改善箇所説明図

基準不適合の内容

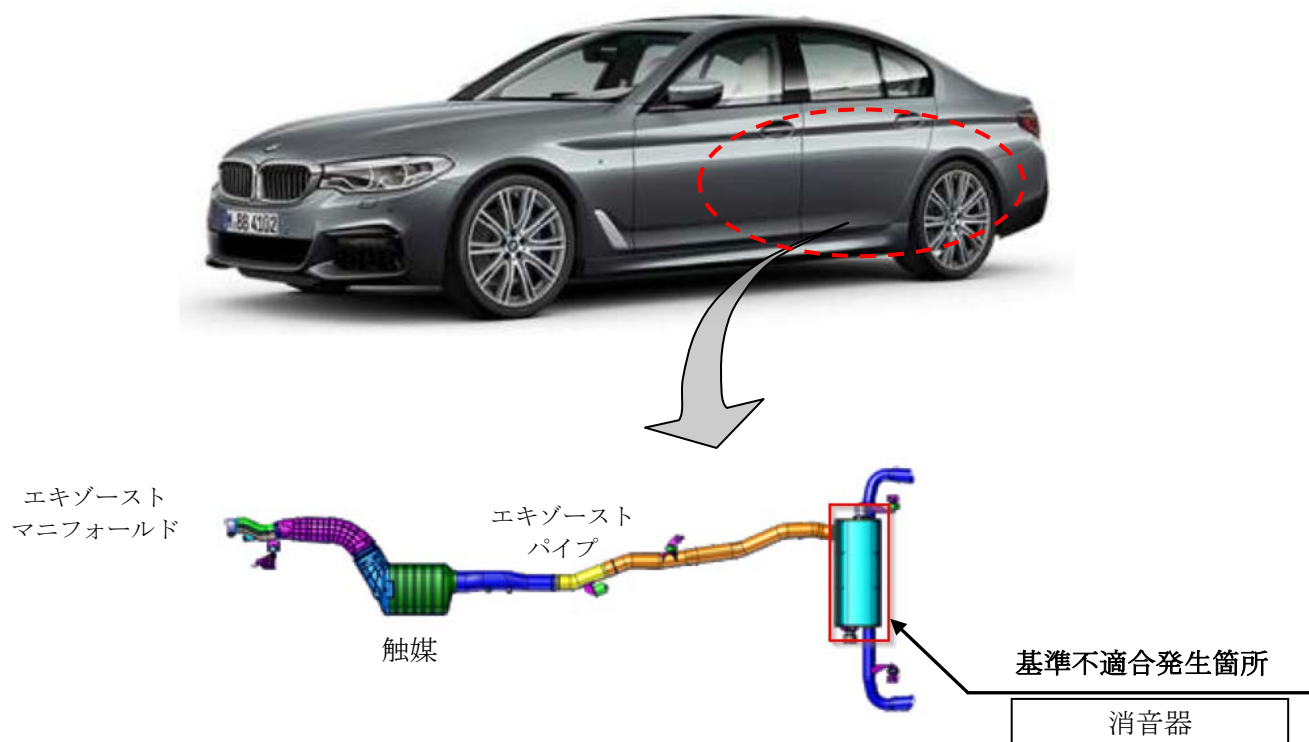
消音器において、製造管理が不適切なため、異なる仕様の消音器が装着されている。そのため、正規の消音器と異なる騒音値となるおそれがある。

全車両、消音器を正規品に交換する。

識別：左フロントドア、ロワヒンジのボルトの頭に白ペイントを塗布する。
